島根原子力発電所2号炉  
審査会合における指摘事項の回答  
(2相ステンレス鋼の熱時効)

平成30年9月26日

中国電力株式会社

# 島根原子力発電所2号炉 審査会合における指摘事項の回答一覧表

図1 原子炉再循環ポンプ製造時の溶接箇所

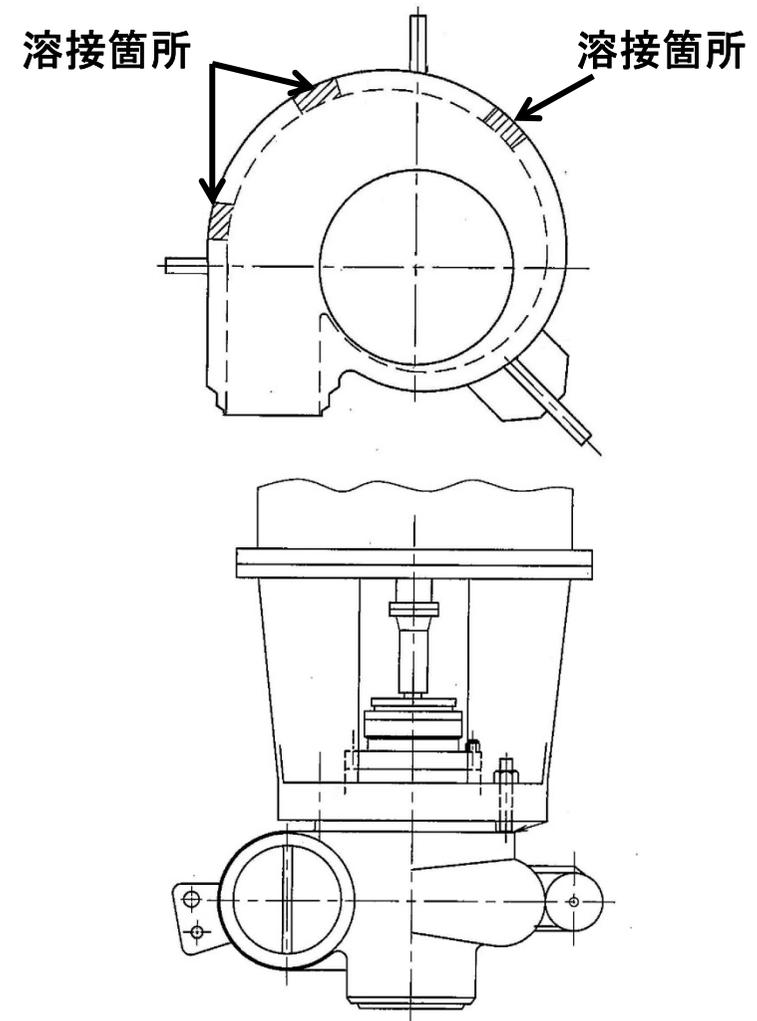
No.	指摘事項	回答
13-3 2相ステンレス 鋼の熱時効 (平成30年7月4日 第13回審査会合)	製造時検査および現状保全について、詳細に説明すること。特に製造時のガンマプラグ等の溶接箇所について説明すること。	P3～P7
13-4 2相ステンレス 鋼の熱時効 (平成30年7月4日 第13回審査会合)	2相ステンレス鋼の熱時効について、現状保全の検査結果を理由に、仮想欠陥を想定した破壊評価をしなくてよいということであれば、その妥当性について説明すること。	P8～P9 (評価方針のみ)

原子炉再循環ポンプ製造時の溶接箇所を図1に示す。当該箇所は鋳物であるケーシングを製作する際に使用中子(コア)を外部から支持するために必要となった穴を溶接で閉止した箇所である。

当該箇所を溶接で閉止した後に放射線透過試験および浸透探傷試験を実施し、健全性を確認している。

ポンプケーシングの耐圧部分の溶接継手として、維持規格に基づき、浸透探傷試験を実施している。
